工廠環境影響評估追蹤作業
111 年下半年度執行成果報告
(下冊)

04.可威(原可寧衛蘇伊士)環境資源－大發事業廢棄物處理廠

工業局108年度環境影響評估書面審查意見(108.09.09)	辦理情形	追蹤事項列管情形 (由目的事業主管機關填寫)
1. 表格 A，P.4未蓋填報機構印鑑，請於下次補蓋	遵照辦理	□解除列管 □持續列管：
2. 表格 C，P.30有關總量管制削減因應內容，請再說明 NOx 及 VOCs 目前指定削減辦理情形	依「高屏地區空氣污染物總量管制計畫」暨「公私場所固定污染源空氣污染物排放量計算方法規定」，本廠第一期程全廠目標年排放量為粒狀物 860 公斤、硫氧化物 4,938 公斤、氮氧化物 18,165 公斤及揮發性有機物 9,524 公斤。 107 年度全廠年排放量符合總量管制之指定削減量； 108 年度前三季目前申報排放量粒狀物 439 公斤、硫氧化物 284 公斤、氮氧化物 6,412 公斤及揮發性有機物 3,958 公斤，皆符合指定削減量。	□解除列管 □持續列管：
3. P.50地下水質監測結果，砷的監測濃度0.0277mg/L，為近3年記錄最高值，應說明原因及後續因應措施	P.50 該監測圖表實為納管水之檢測而非地下水，該圖示名稱登打錯誤將修正，我司仍會加強對收受廢棄物砷含量之管控。	□解除列管 □持續列管：
4. 請說明 P.52固體物、灰渣(或飛灰)鉛超過認定標準之因應作法	因廢棄物含鉛，所以焚化之飛灰鉛含量超過濾出試驗標準實屬合理，本廠之飛灰全數委由合格廠商進行安定/固化處理後掩埋。	□解除列管 □持續列管：

六輕工業區 長春企業麥寮廠 用水回收資料

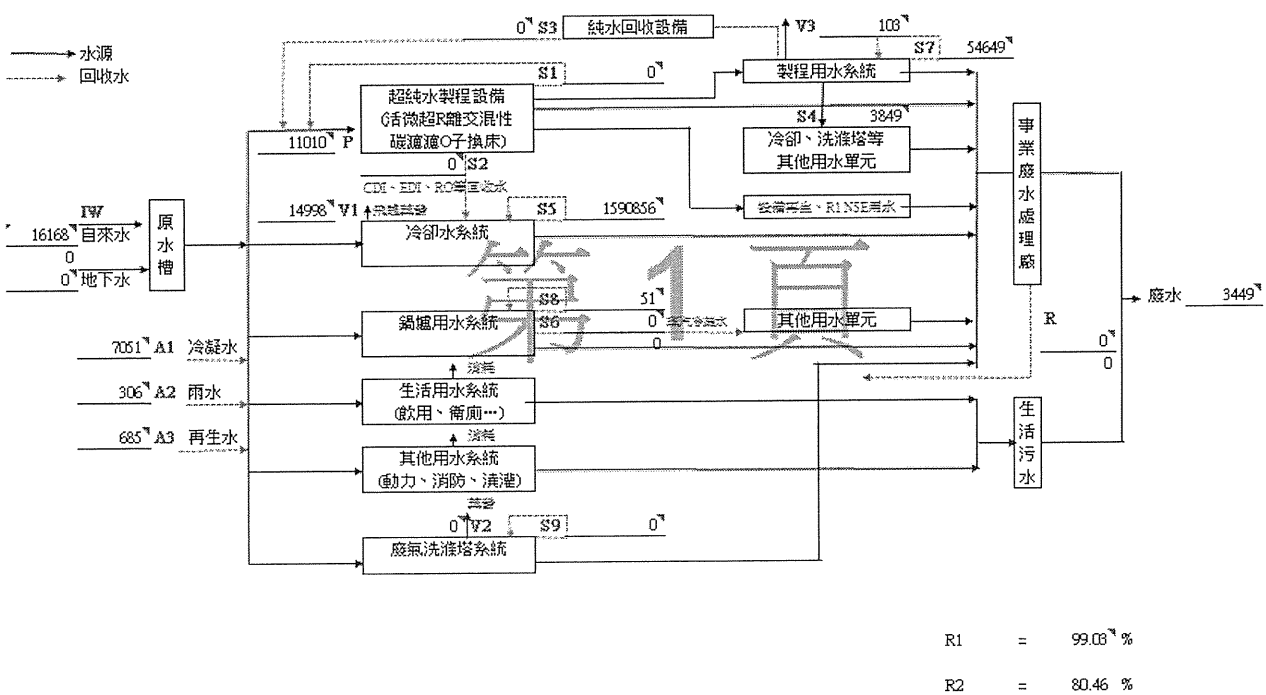
審查意見	回覆內容
1.表格 B (1) P.11 審查結論一，請更新說明 110 年用水回收率成果及計算過程(表格 G 已有提供 109 年內容，相關資料請一併更新於表格 B)，並補充各項再生水使用量水質、水量、製程及濃排液處理方式。	感謝委員指導。 1. 六輕環評水回收率計算依據水利署公式(R1 回收率)，依據各廠用水平衡圖如下，R1 回收率均大於 75%。 $回收率(重複利用率)=\frac{總循環水量+總回用水量}{總用水量}*100\%$ R2 回收率公式如下 $回收率(不含冷卻水塔內循環量)=\frac{總循環水量+總回用水量-冷卻水塔內循環量}{總用水量-冷卻水塔內循環量}*100\%$ 2. 彙整麥寮廠區 110 年用水平衡圖如下，R1 回收率均大於 75%。 3. 本廠再生水來源為將長春樹脂廢水場放流水採用 UF/RO 系統回收，作為廠內冷卻水塔補水之用，110 年回收量為 685CMD，回收水水質(pH=7~8、COD=1~10、SS=0~1)，其中 UF/RO 系統濃排液回送至長春樹脂廢水場高級氧化系統處理。
